## Vereinheitlichung des Kurbelgehäuses bei ROTAX 912 und 914

## Standardization of the crankcase for ROTAX engines 912 and 914

Owing to continuous further development and standardization, the crankcase (part no. 888.364) employed on the engine type 912 ULS / 912 S will now be used on all other configurations of the engine type 912 / 914.

Bild / Fig. 1

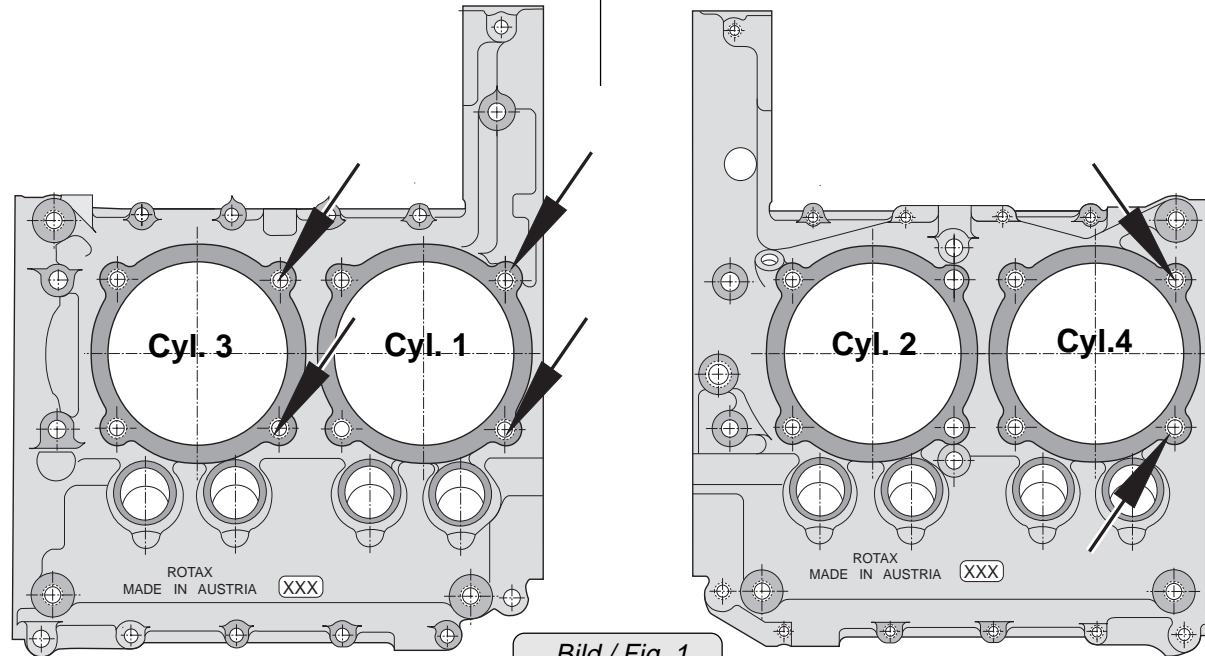
Die sechs markierten Gewindebohrungen werden mit modifizierten Stiftschrauben versehen, um Verspannungen im Gehäuse zu vermeiden (siehe Bild 1).

Into the six tapped holes of the crankcase (fig. 1) modified studs will be fitted to avoid locking up of stresses in the crankcase.

Bild / Fig. 2

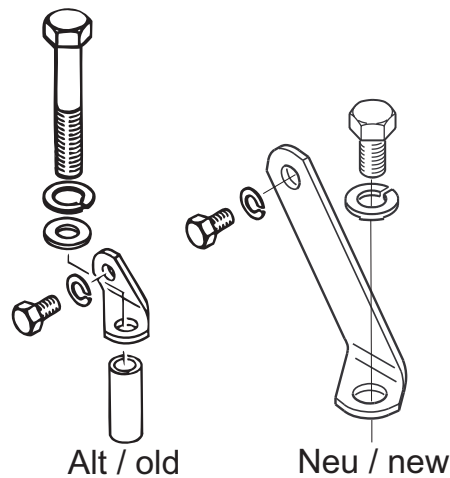
- ◆ **HINWEIS:** Das neue Gehäuse erfordert eine neue Befestigung des Zündelektriksatzes. Die alte und die neue Version sind in Bild 2 abgebildet. Aus diesem Grund kann es auch erforderlich sein die Kühlluftführung dementsprechend nachzuarbeiten.

- ◆ **NOTE:** **The new crankcase requires a different attachment of the ignition electric set. The old and the new way of attaching are shown in fig. 2. The new attachment might make it necessary to rework the cooling air duct accordingly.**

Bild / Fig. 3

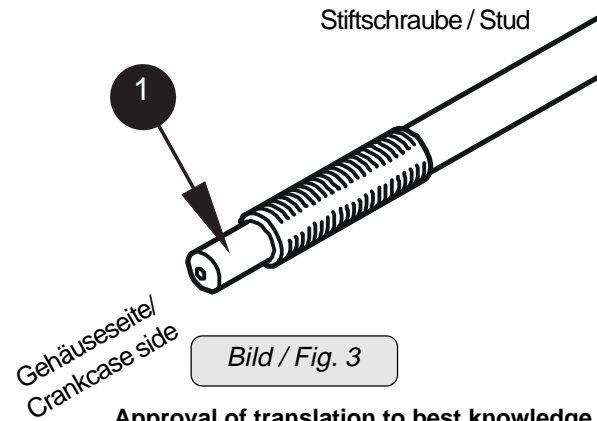
Zur Vermeidung von Verspannungen werden modifizierte Stiftschrauben TNr. 840.754 eingesetzt (siehe Bild 3).

To prevent locking-up of stresses the modified studs part no. 840.754 as per fig. 3 are used.

- **ACHTUNG:** Die Stiftschrauben TNr. 840.754 müssen mit dem Zapfen (1) in das Gehäuse geschraubt werden. (siehe Bild 3)

- **ATTENTION:** The studs, part no. 840.754 must be fitted with the undercut end (1) into the crankcase (fig. 3).
